Állami Főépítész Iroda

Helyi építési szabályzatra, szabályozási tervre adott vélemények

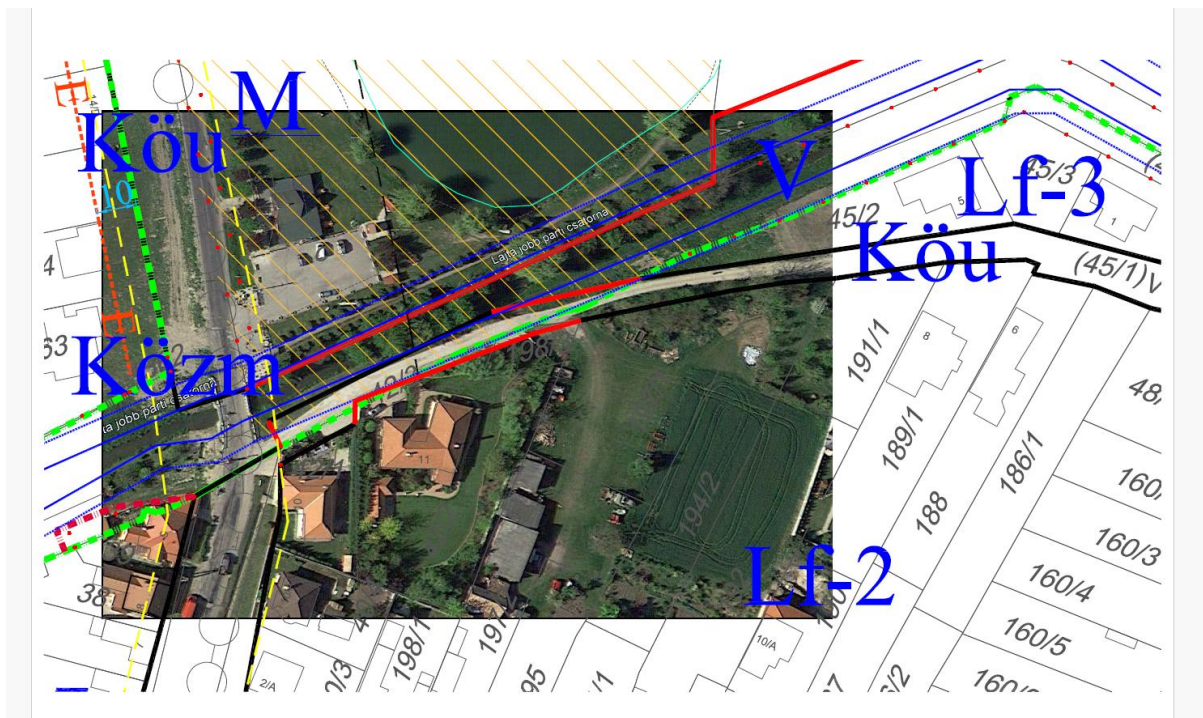
42. Észrevétel:

A 7., 18., 20, 21. pont esetében a zsákutcákat végfordulóval kell ellátni.

Tervezői válasz: A 7. pont esetében jelölt, 50 méter hosszúságot meghaladó zsákutca végfordulóval való ellátása javasolható.

A 18. pont esetében nem került zsákutca kijelölésre.

A Barokk hotel környezetében (20. pont) nem került zsákutca kijelölésre.

Az Óvári utca (21. pont) esetében jelölt zsákutca mindössze 34 méter hosszúságú, arról telekkiszolgálás külön lehet, hogy nem is fog történni, így a végforduló számára kért többlethely kijelölését itt nem tartjuk indokoltnak.
